**Forum mondial de l'harmonisation des Règlements
concernant les véhicules**

Groupe de travail des véhicules automatisés/autonomes et connectés

Règlements ONU n^{os} 13, 13-H, 139, 140 et RTM ONU n^o 8 :**Systemes de freinage électromécaniques****Proposition de complément à la série 11 d'amendements
au Règlement ONU n^o 13 (Freinage des véhicules lourds)****Communication de l'expert de l'Association européenne
des fournisseurs de l'automobile***

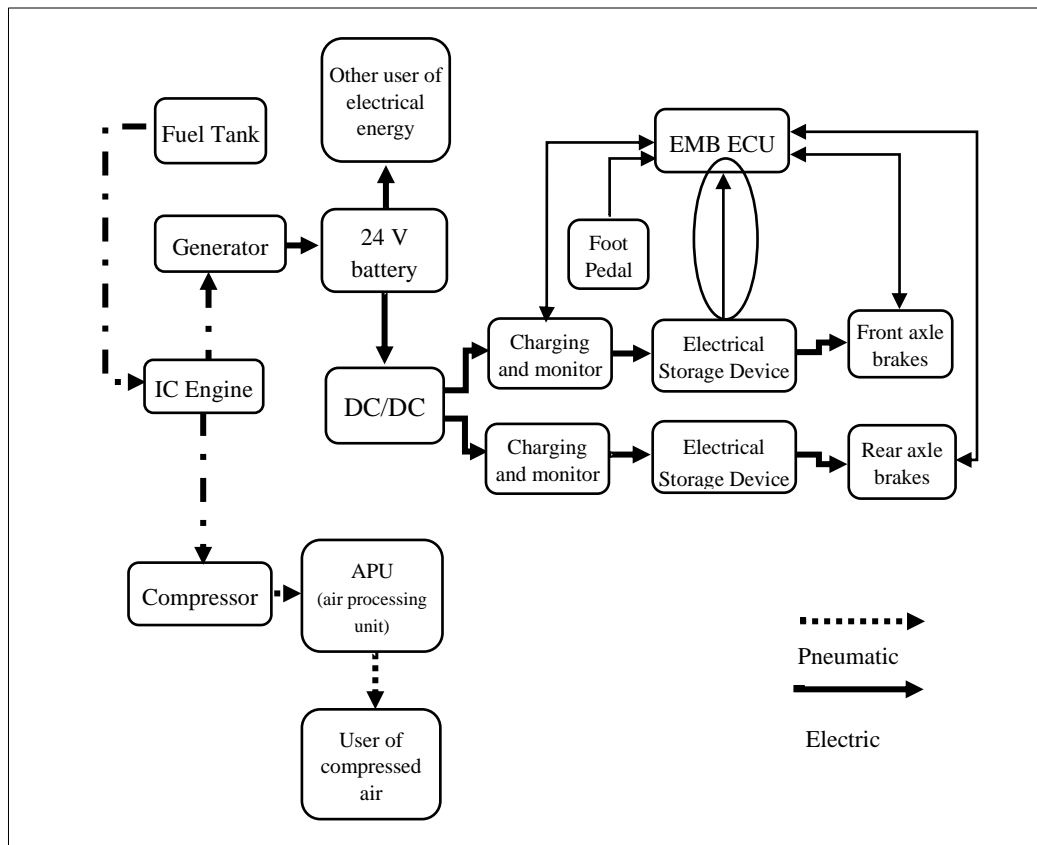
- 5.2.1.35.5 Dans le cas d'une alimentation en énergie électrique alimentant uniquement la transmission de commande électrique et en cas de défaillance de cette source d'énergie, à partir de la valeur nominale du niveau d'énergie, toute la plage de commande du système de freinage de service doit être garantie après 20 actionnements à pleine course consécutifs de la pédale de commande du frein de service. Pendant l'essai, la commande de freinage doit être à chaque fois actionnée à fond pendant 20 s, puis relâchée pendant 5 s. Il est entendu qu'au cours de cet essai, une quantité d'énergie suffisante doit être disponible dans le système de transmission d'énergie pour permettre un actionnement à fond de course de la commande du frein de service. Cette prescription ne doit pas être interprétée comme une dérogation aux prescriptions du paragraphe 1 de la partie D de l'annexe 7.

41. Le paragraphe 5.2.1.35.5 traite d'une configuration d'un système de freinage électromécanique dans laquelle un dispositif de stockage d'énergie électrique (par exemple une batterie) ne fournit de l'énergie qu'à la transmission de commande (mais pas à la transmission d'énergie électrique comme dans le cas d'un système de freinage à commande électronique, qui doit être conforme au paragraphe 5.2.1.27.5) ; à titre d'exemple de système de freinage, voir la figure du paragraphe 5.2.1.35.5).

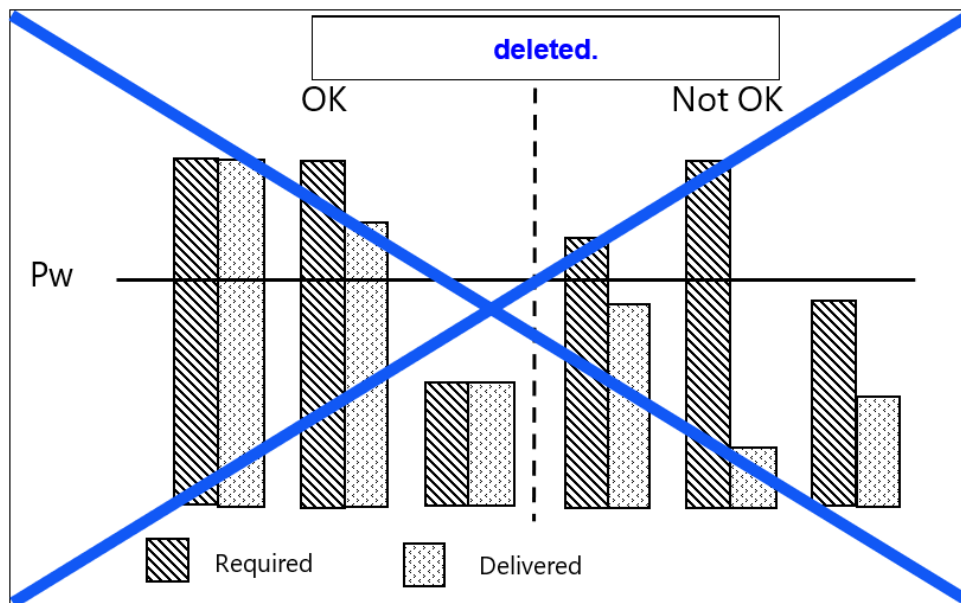
- 5.2.1.35.8** Lorsque la puissance demandée par le ou les dispositifs de stockage d'énergie électrique ne peut être fournie par le dispositif d'alimentation électrique ~~et qu'elle tombe en dessous d'une valeur de P_w déclarée par le constructeur, un signal d'avertissement~~ une alerte de faible puissance (P_w) doit être émise à l'intention du conducteur. Le voyant jaune spécifié au paragraphe 5.2.1.29.1.2 peut être utilisé.
